## DAYCO AFTERMARKET TECHNISCHE INFORMATION

**Fachgebiet:** Ventilsteuerung  
VAG 1.9 SDI/TD/TDI Motoren  
Motorcode: AHF, ALH, ASV,  
ASY, AGR, AQM, AGP, AYQ  
Riemen 94942 – Kit KTB360

**Nr.:** VAG\_20080328

**Datum:** 28/03/2008

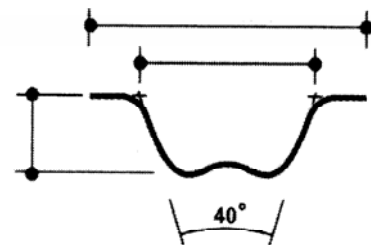
**Dayco** bietet unabhängig vom Auswechselfall zur Vereinfachung des Angebots und auch zur allgemeinen Verbesserung des Produkts den Einsatz des Riementyps **Nr. 94942** an, **der selbstverständlich der besseren Originalversion (OE Nr.: 038109119M)** entspricht.

Das Zahnprofil des 94942 ist **kurvenförmig** und in der neuesten Version **RHX/SHX**.

Abb. 1

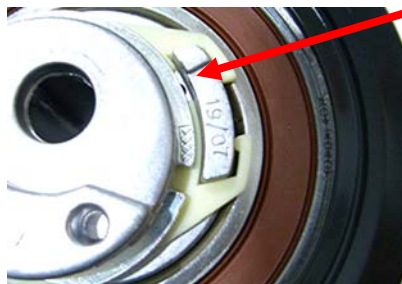
**Der automatische Spanner** wurde im Jahr 2004 verbessert.

So wurden die alten Spanner OES Nr.038109243 und OES Nr. 038109243G, durch **den neuen Spanner OES Nr.038109243N** ersetzt.

Der neue Spanner besitzt eine Anzeige für den Riemenverschleiß (überkreuzt geriffelter Bereich „crosshatch“ – Abb. 1)

Außerdem hat der neue Spanner einen Abstandhalter, der weniger weit herausragt, der Abstand zwischen Motorblock und der Riemenscheibe wird dabei nicht berührt. Er bleibt in beiden Fällen gleich.

**Abb. 2**

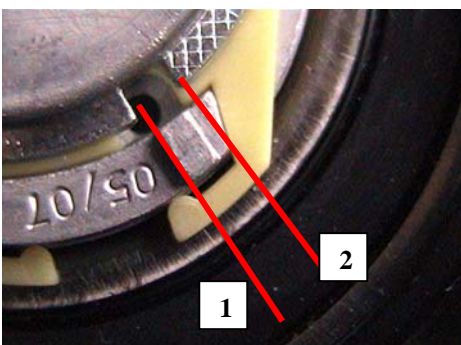
- der Haltesteg **richtig in seiner Einfassung liegt**.
- nach Verwendung des dafür vorgesehenen Werkzeugs muss **die Einstellnase genau zwischen den Linien 1 und 2 liegen** (Abb. 2).
- die Schraube mit **23 Nm** festgezogen werden.
- **der Motor um zwei Umdrehungen im Uhrzeigersinn gedreht werden**.
- nach diesem Vorgang muss **überprüft** werden, **dass die Einstellnase immer noch zwischen den beiden Linien liegt** und dass der Haltesteg **gegen die rechte Seite der Einfassung drückt** (Abb. 3).

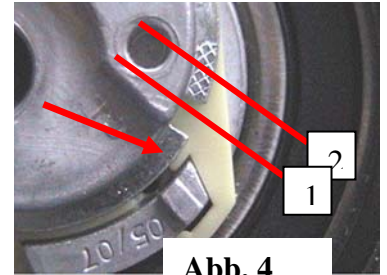
- Der Spanner ist so befestigt, dass die Einstellnase links von der Linie 1 liegt (Abb. 4).  
**In diesem Fall ist der Riemen zu stark gespannt.**

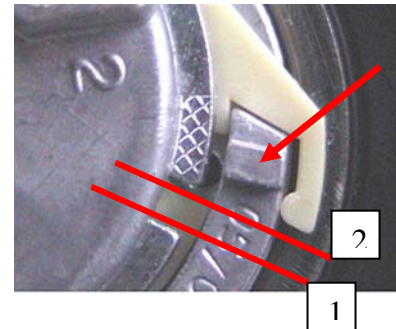
- Der Spanner ist so befestigt, dass die Einstellnase rechts von der Linie 2 liegt (Abb. 5).  
**In diesem Fall ist der Riemen nicht ausreichend gespannt.**

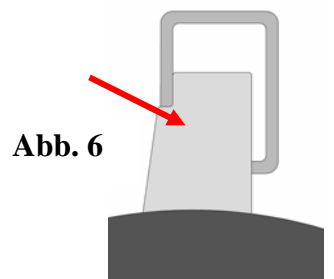
- Die Einstellnase ist in der richtigen Position, aber der Haltesteg drückt gegen die rechte Seite der Einfassung (Abb. 6). Dies liegt daran, dass der Spanner beim Eingriff gegen den Uhrzeigersinn gedreht wurde.
